廃炉発官R2第188号
令和2年11月19日

福島第一原子力発電所 特定原子力施設に係る実施計画 変更認可申請書の
一部補正について

2号機原子炉格納容器内部の詳細調査に関する耐震性の記載の追加及び記載の適正化に伴い、下記の通り補正を行う。

- ・X－6 ペネトレーション及びX－6 ペネトレーション接続構造の耐震性に係る記載の追加及び記載の適正化

X-6 ペネ及び X-6 ペネ接続構造の耐震性評価

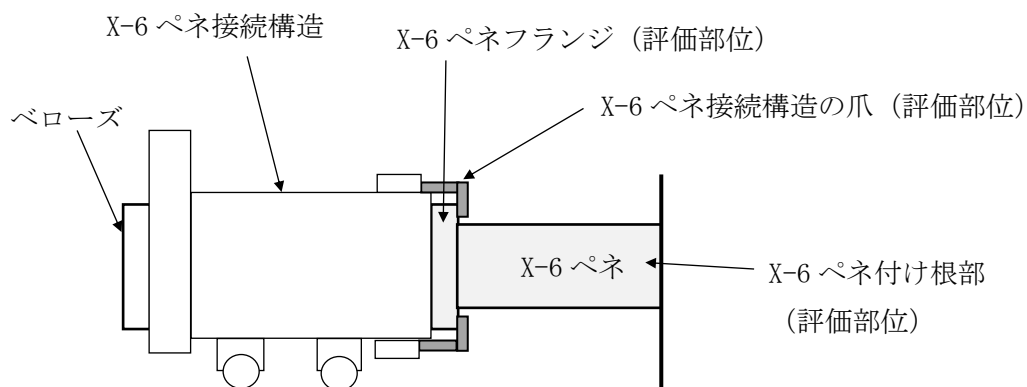
X-6 ペネ接続構造は調査設備の中でも長期間使用するため、基準地震動 S_s に対して、X-6 ペネ及び X-6 ペネ接続構造が健全であることを確認している。(別添-7)

- (1) 評価は「JEAG4601 原子力発電所耐震設計技術指針」を準用することを基本とするが、評価手法は実態にあわせたものを採用。
- (2) 適用する地震動として、基準地震動 S_s を適用。
- (3) X-6 ペネ接続構造の減衰定数は 0.5% を設定。

- (1) X-6 ペネ接続構造は X-6 ペネを介して地震力を受けるため、X-6 ペネ接続構造と X-6 ペネが接続されたモデルにて固有値解析を行い、応答加速度を算出。
- (2) 応答加速度から X-6 ペネ付け根部及び X-6 ペネフランジ部における発生応力を算出。
- (3) X-6 ペネ接続構造の爪に作用する引張荷重を算出し、引張及びせん断の発生応力を算出。なお、X-6 ペネ接続構造より後続の設備への荷重はベローズで吸収する。

評価部位に生じる発生応力が許容応力以下であることを確認した。

評価部位	材料	応力の種類	発生応力 (MPa)	許容応力 (MPa)
X-6 ペネ付け根部	SA516 Gr70	引張	0.5	260
		曲げ	31.0	260
X-6 ペネフランジ部	SA516 Gr70	曲げ	24.0	260
X-6 ペネ接続構造の 爪	S45C	引張	24.4	345
		せん断	13.1	199
